## Überprüfung der Öffnungsvorrichtung und der Türausrichtung

**Betroffene Modelle:** *EMWG 1050.1 und EMWG 1050.0*

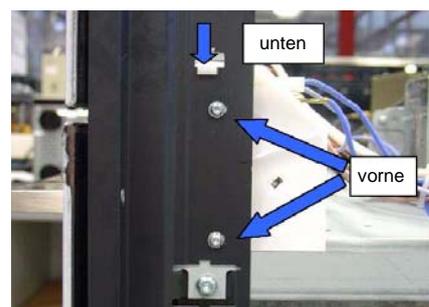
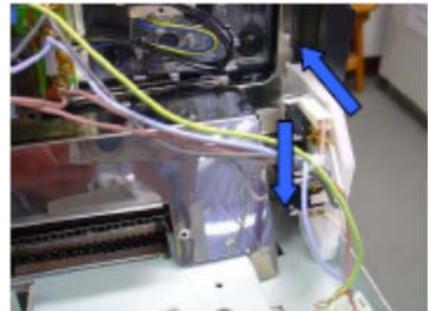
Während des ersten Produktionszyklus der neuen Mikrowellen-Kompaktgeräte im Werk von Teka Portugal kam es manchmal zu Problemen mit der Halterung der Mikroschalter für die Tür und mit der Ausrichtung der Tür. Diese Probleme waren auf eine falsche Befestigungsposition der Halterung zurückzuführen, die letztendlich dazu führte, dass auch bei geschlossener Tür die Schalter nicht betätigt wurden, wodurch das Gerät nicht funktionierte. Außerdem kam es zu starken Transportbewegungen.

1. Die Position des Kastens für die Schließvorrichtung (rechts und links). Dieser Kasten muss fest in den Halteklammern fixiert sein und bündig mit der vorderen Ofenkante abschließen (rechter Kasten: ET-Nr. 528925, linker Kasten: ET-Nr. 528926).
2. Für eine bessere Passgenauigkeit wurde die Form der schwarzen Originalkästen überarbeitet. Zur Unterscheidung sind sie in weiß unter der gleichen ET-Nr. erhältlich.

Hin und wieder tritt das Problem nach mehrmaligem Gebrauch oder nach längerem Grillen auch bei den neu gestalteten Halterungen auf. Durch die Ausdehnung der Metallabschirmung des Backofens drückt diese die Schalterhalterung aus ihrer Position. In diesem Fall muss die Unterseite der Halterung, die die Ofenabschirmung berührt, durch Abschleifen oder Abschneiden um etwa 2 mm gekürzt werden.
